## TI\_2124 : Combi-Duo電気式LA 2/1の再加工

iCombi Pro / Classic2021年10月12  
日

Combi-Duo電気式、左勝手（2021年9月30日以前に製造）：

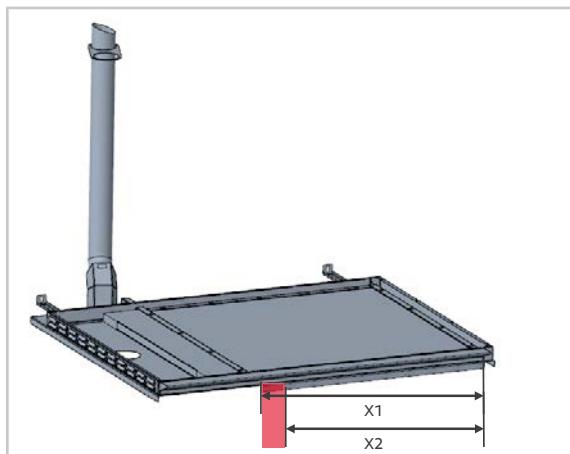
左勝手の機器用Combi-Duoキットの端部が17 mm [2/3 インチ]長すぎる状態になっています。

再加工は、2021年9月30日以前に製造された機器の場合に必要となります。

再加工が必要なのは、2021年9月30日以前に製造されたキットのみです。

Combi-DuoをLA機器と組み合わせて使用する場合は、端部を17mm短くする必要があります。

寸法	mm [インチ]
X1 (現在値)	711 mm [28インチ]
X2 (目標値)	694 mm [27 1/3インチ]
